## Vysvětlení, doplnění zadávacích podmínek č. 10 (Dodatečná informace č. 10)

**Zakázka:** Snížení energetické náročnosti budov nemocnice Rychnov nad Kněžnou - objekt C - multioborový pavilon DIGP

## Zadavatel vydává upřesnění k Dotazu č. 18 z Dodatečné informace č. 9 vydané dne 24. 7. 2019, tj. přílohu k dotazu č. 18 z DI č. 9 - Vyjádření znalce.

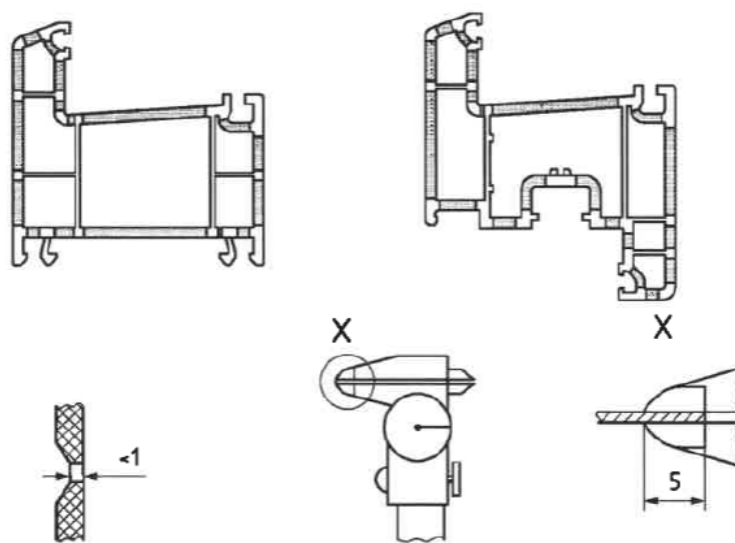
Na základě dotazů např. Dotaz č. 17 z DI č. 3 a dalších nesouhlasíme s vysvětlením ohledně požadovaných parametrů plast výplní s požadavkem na třídu A. Dle posudku, který přikládáme k našemu dotazu je tento požadavek neoprávněný, zavádějící a zdá se být i účelový. Vyjádření ing. Čestmíra Jandla jako znalce dokazuje, že požadované parametry a vysvětlení těchto parametrů je neopodstatněné a v podstatě jejich požadování v rámci veřejné soutěže je diskriminující. Žádáme o přehodnocení zadávacích podmínek tak, aby byly zajištěny splnitelné podmínky pro většinu výrobců a dodavatelů plastových výplní otvorů.

Projektant požaduje splnit tento požadavek vyplývající z technické zprávy:

Okenní profily

Členění nových oken na fasádě bude respektovat stávající členění okenních výplní. Veškerá okna budou do plastových rámců v barvě antracit, okna budou s horizontálními a vertikálními poutci otvíravá a sklopná. Kování bude celoobvodové, ovládací prvky ze slitin lehkých kovů, zasklení tepelně izolačním trojsklem čirým.

Parametry plastových oken:

- 6-ti komorový profil s celoobvodovou ocelovou výztuhou z pozinkovaného profilu tl. 2mm, konstrukci třídy A podle normy ČSN EN 12 608 (tloušťka stěn hlavního profilu pro pohledovou plochu  $\geq 2,8$  mm a pro nepohledovou plochu  $\geq 2,5$  mm)
- šířka profilu 76 mm
- minimální vzduchová neprůzvučnost skla  $R_w = 32$  dB,
- součinitelé prostupu tepla dle ČSN 730540:
  - o pro sklo - max.  $U_g = 0,5$  Wm<sup>-2</sup> K<sup>-1</sup>
  - o pro rám a křídlo - max.  $U_f = 1,00$  Wm<sup>-2</sup> K<sup>-1</sup>
  - o pro celek - max.  $U_w = 0,73$  Wm<sup>-2</sup> K<sup>-1</sup>
- barva profilů antracit
- celoobvodové kování
- mikroventilace ve standardním provedení
- pojistka proti chybnému ovládní
